Anlaß

Anregung

Die Verwaltung legt dem Hauptausschuß einmal dar, wie sie sich sicheren Radverkehr auf den Südhöhen (L 417/418) bei ihren teils (w)irren straßenverkehrsrechtlichen Anordnungen vorstellt.

Abb. 1: Radweg ist zu Ende, der Radverkehr muß weiter die Fahrbahn benutzen.

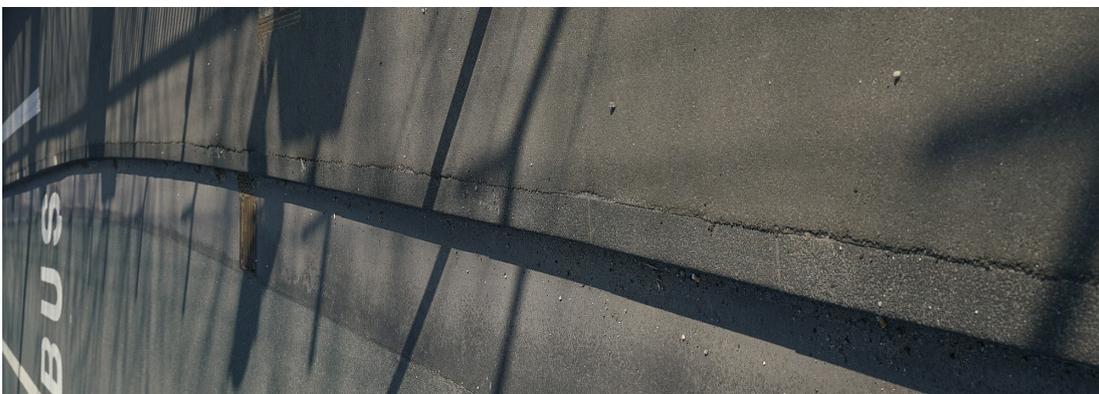
Wer auf der Parkstraße mit dem Rad von Ronsdorf auf dem nördlichen, als ausgewiesenen gemeinsamen Geh- und Radweg (Zeichen 240 ) Richtung Lichtscheid unterwegs ist, trifft zwangsweise an der Haltestelle Lichtscheid/Wasserturm (am W-Tec) auf das Zeichen 237 Radweg mit dem Zusatzzeichen „Ende“, vgl. **Abb. 1**. Da Radfahrer mit ihren Fahrzeugen die Fahrbahn zu benutzen haben (§ 2 (1) StVO), müssen sie ab hier die Fahrbahn benutzen. Zudem ist der Bordstein dafür entgegen den Richtlinien nicht abgesenkt, vgl. **Abb. 2**.
